Izjasnitev do pripomb in predlogov ARSO z dne 14. 4. 2021

**»Poročilo o vplivih na okolje za povečanje skupne letne količine sežiganja
odpadkov v Toplarni Celje«**

(Rev. 2)

Naročnik: ENERGETIKA CELJE, d.o.o.
Smrekarjeva ulica 1,
3000 CELJE

Slika 1: Karta razredov poplavne nevarnosti (Hudinja z V. Ložnico) [3]

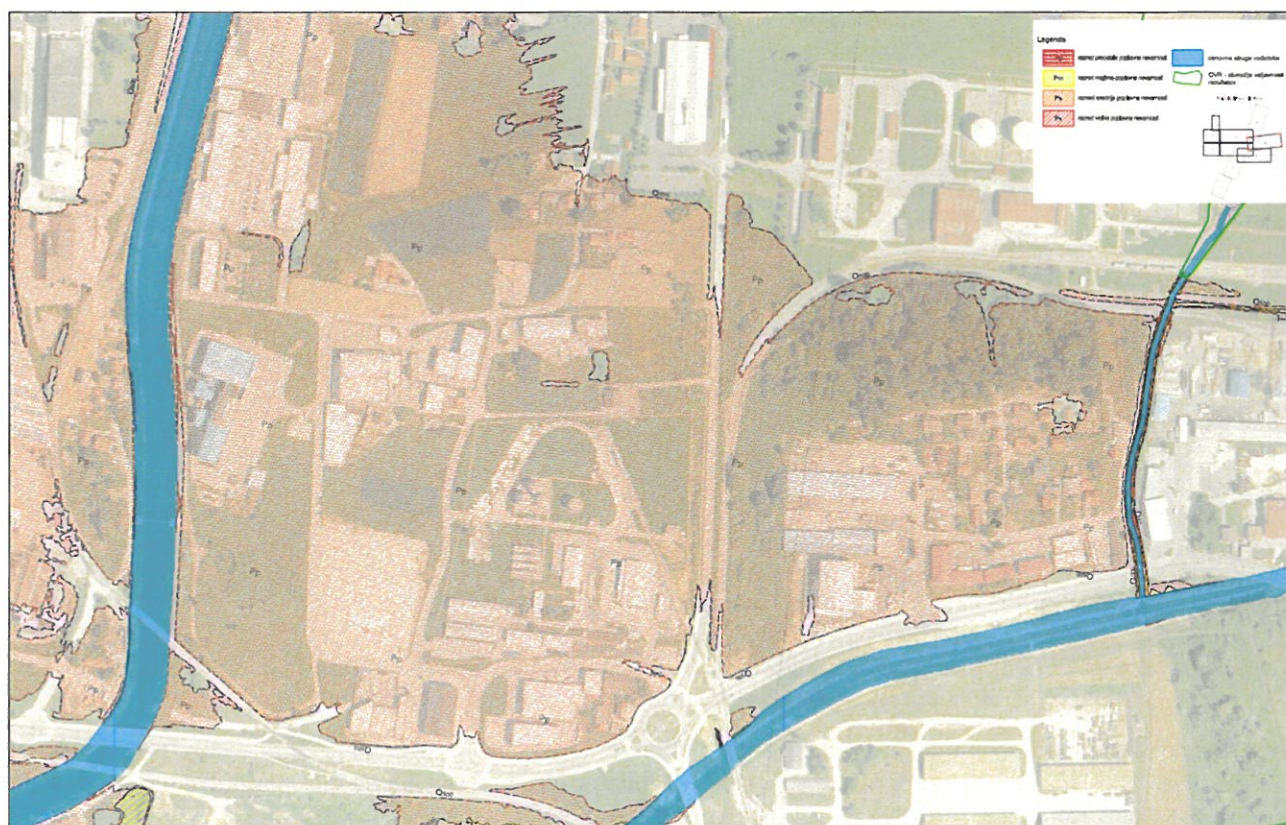
2. Je v PVO navedeno, da območje ni poplavno (str. 113/200) in hkrati se navajajo podatki o poplavni ogroženosti iz elaborata Hidrosvet št. 52/04 iz novembra 2004. V sklopu priprave OPN občine Celje so bili leta 2020 izdelani novi hidrološki hidravlični elaborati. PVO mora upoštevati zadnje razpoložljive podatke o pretokih in dosegu poplavnih vod in preveriti, če so obstoječi ukrepi učinkoviti ter po potrebi predvideti dodatne ukrepe. Npr. ali je to, da je vsa vitalna oprema TC postavljena nad koto HQ 100 oz. je dvignjena 0,5 m od tal, glede na zadnje izdelane hidrološko hidravlične elaborate, izven dosega visokih vod Q500 (navajati je treba višinske kote).

OBRAZLOŽITEV: V fazi idejne zasnove in pridobivanja gradbenega dovoljenja ter OVS in OVD za obstoječi objekt, je bilo območje gradnje poplavno ogroženo. Z izvedbo protipoplavnega nasipa v fazi gradnje in kasneje dolvodno in gorvodno v celotnem vodotoku Hudinja, se je zagotovila poplavna varnost. Vsa vitalna oprema TC je postavljena nad koto HQ 100 oz. je dvignjena 0,5 m od tal terena, kar je predstavljalo omilitveni ukrep v času gradnje TC. Rezultati takratne HH študije so pokazali, da v profilu P5 znaša HQ100 240,07 in v profilu P6 240,17 m. Po izgradnji objektov protipoplavne zaščite, je območje TC varno pred visokimi vodami Hudinje s povratno dobo 100 let.

Na podlagi HH elaborata [3], ki je bil izdelan v letu 2020, je bilo ugotovljeno, da se območje TC nahaja na območju poplav visokih voda Q500. To območje je opredeljeno kot območje preostale poplavne nevarnosti. Stanje prikazuje naslednja slika.

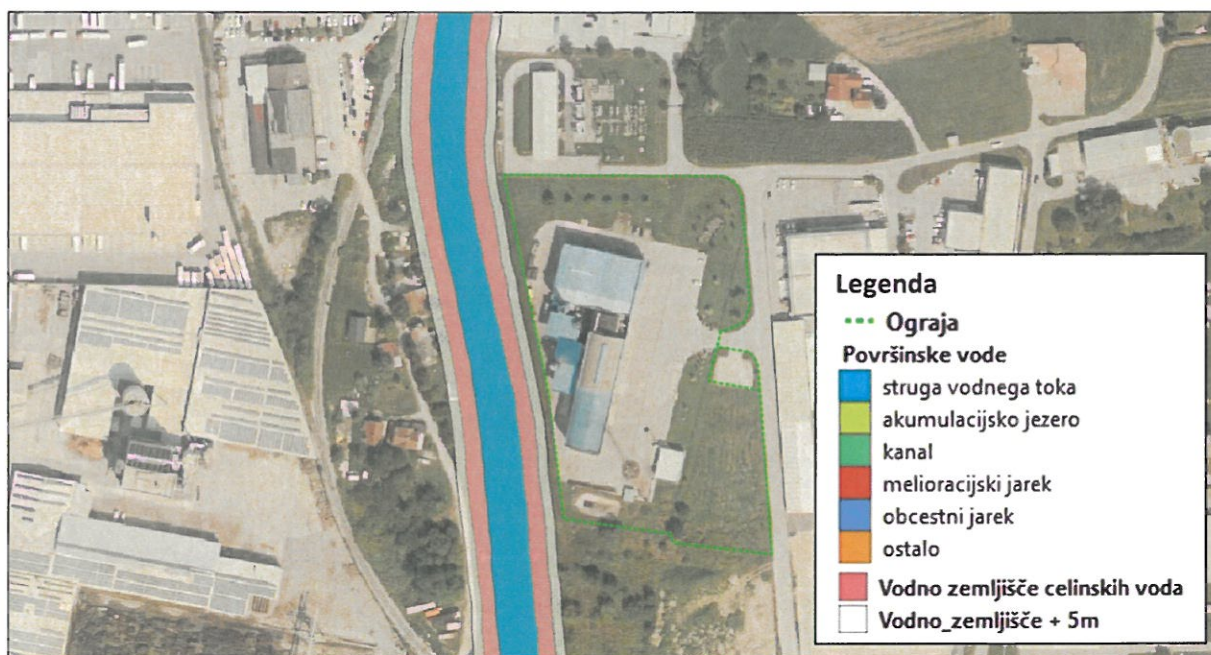
3. Iz PVO mora biti razvidno, ali bodo posledice izvedbe posega (postavitve hladilne opreme, postavitve nove tehnološke opreme, povečanje skladišča odpadkov, kar v dopolnjenem PVO ni obdelano) na območju razreda preostale poplavne nevarnosti uničujoče ali bistvene in ali je mogoče s predhodno izvedbo omilitvenih ukrepov zagotoviti, da vpliv posega na okolje s stališča urejanja z vodami ne bo bistven, skladno z določili 7. člena poplavne uredbe. Šele na podlagi teh ugotovitev, bo mogoče presojati o umeščanju objektov oz. povečanju skupne letne količine termične obdelave odpadkov s stališča vpliva na vodni režim in stanje voda oz. skladno z določili poplavne uredbe.

OBRAZLOŽITEV: Vgradnja nove odjemno kondenzacijske turbine je predvidena v primeru, da pridobimo soglasje za povečanje termične obdelave odpadkov do max. 40.000 ton / leto. Podrobnejša opredelitev glede vgradnje nove odjemno kondenzacijske parne turbine, je podana v prilogi 5 predmetne Izjasnitve. Zato se besedilo PorVO v trenutni fazi projekta, ne bo vsebinsko dopolnilo na račun projekta vgradnje nove odjemno kondenzacijske turbine oz. skladno z Uredbo o pogojih in omejitvah za izvajanje dejavnosti in posegov v prostor na območjih, ogroženih zaradi poplav in z njimi povezane erozije celinskih voda in morja (Uradni list RS, št. 89/08 in 49/20).

Slika 3: Vodna in priobalna zemljišča v neposredni bližini Toplarne Celje [26]

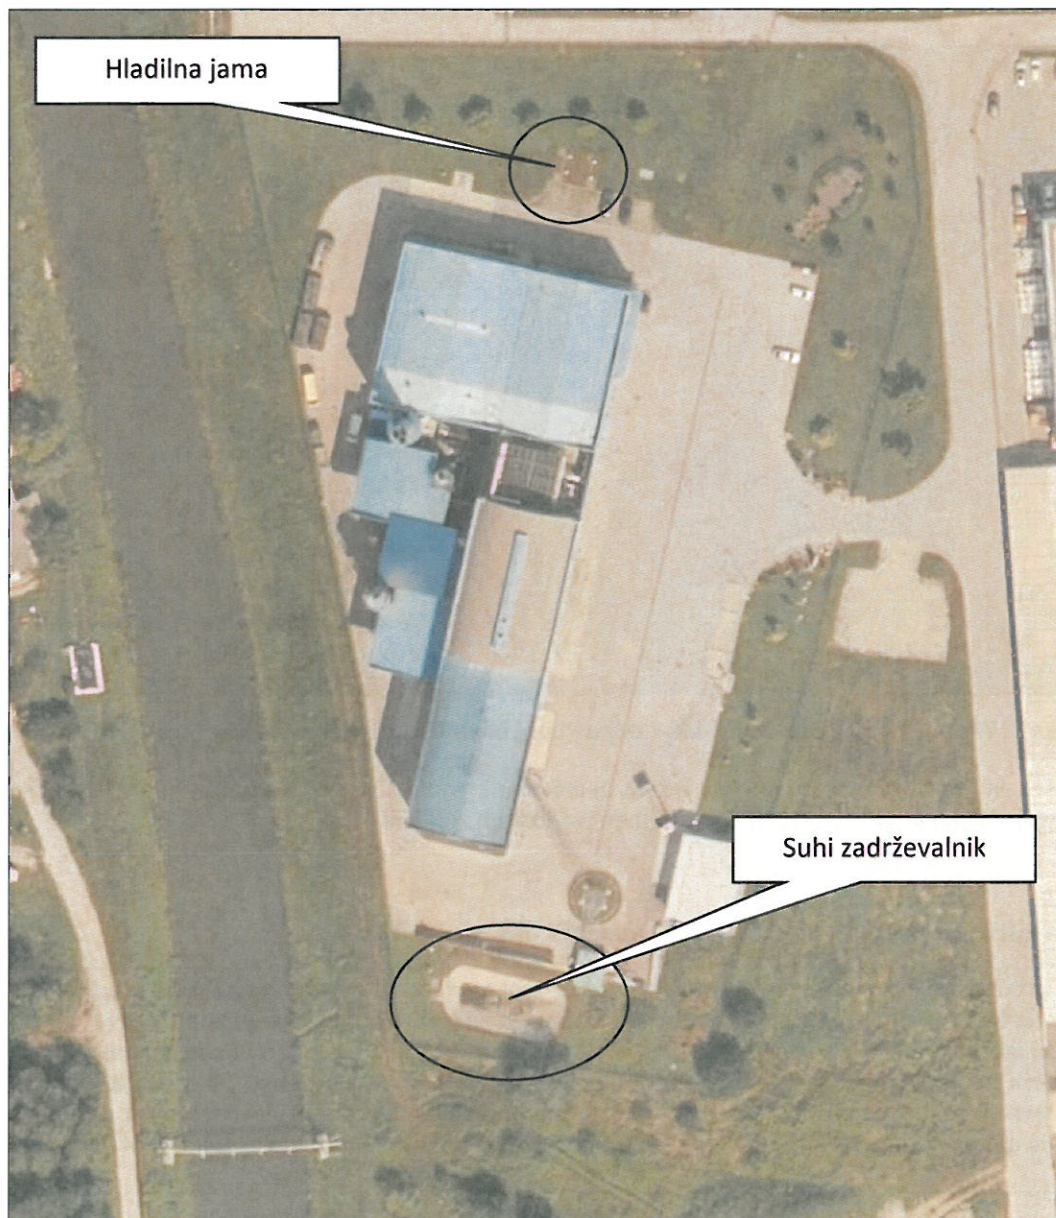
4. V PVO je navedeno, da je ograja na priobalnem zemljišču, kar ni v skladu z določbami 37. člena ZV-1. Odmiki morajo biti skladno z določili 37. člena ZV-1. V PVO je treba opredeliti in prikazati ukrepe za usklajitev stanja s predpisi.

UPOŠTEVANJE: Pripombo smo preučili in v PorVO popravili sliko 32 ter pripadajoči tekst.

V danem primeru je osnovna slika 31 označevala mejo parcel in ne ograje okoli Toplarne Celje.

Naslednja slika prikazuje stanje vodnih in priobalnih zemljišč z vrisano 5 metrsko mejo priobalnega zemljišča vodotoka Hudinje, ki se nahaja neposredno ob Toplarni Celje. Iz slike je razvidno, da so obstoječi objekti ustrezno oddaljeni od meje vodnega zemljišča, saj se noben objekt ne nahaja v 5 metrske priobalnem pasu.
